変更対象製品:FCS Series (カフスイッチ)

変更内容

変更箇所詳細

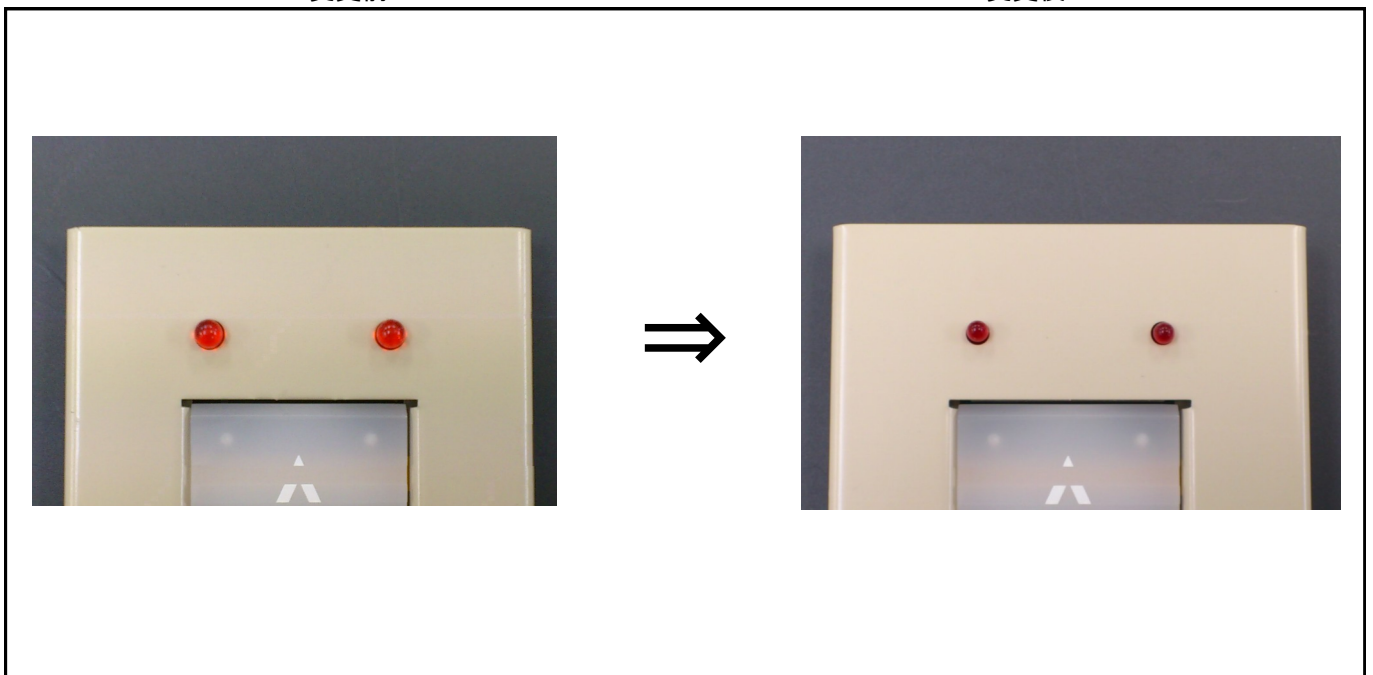
- LEDの外径をφ 4からφ 3に変更
